改善箇所説明図

改善措置の内容

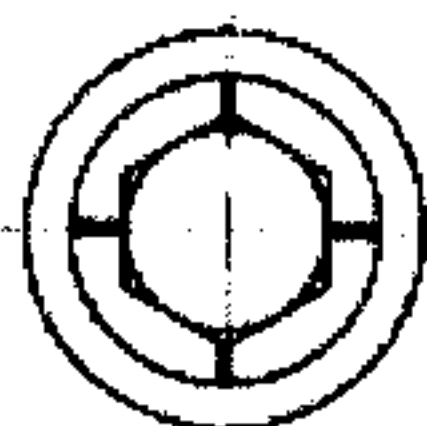
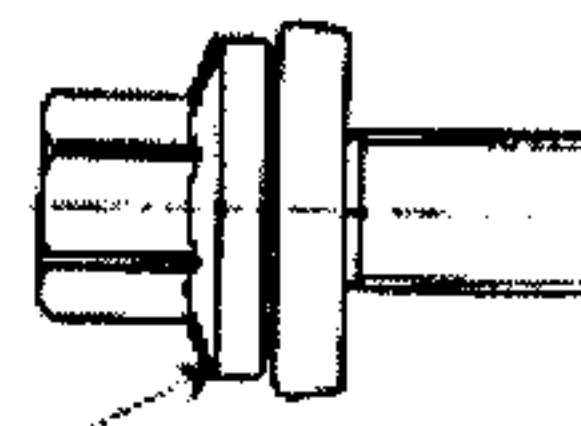
原動機において、クラクシャフトのタイミングベルトガイドプレートの取付座面の加工が不適切な為、取付座面の面積が不足しているものがあり、そのままの状態で使用を続けると、プーリー取付ボルトが弛み、異音が発生し、最悪の場合、クラクプーリーが空転、又は、クラクプーリーから補機駆動用ベルトが外れ、充電警告灯が点灯すると共に、ハンドルの操作力が増大するおそれがある。

改善前

改善後

「10」刻印あり

フランジ部径大

全車両、対策品のプーリー取付ボルトに交換すると共に、クラクシャフト及びキーを点検し、当該部位に損傷がある場合は、良品と交換する。

識別：プーリー取付ボルトのボルト頭部に黄ペイントを塗布する。
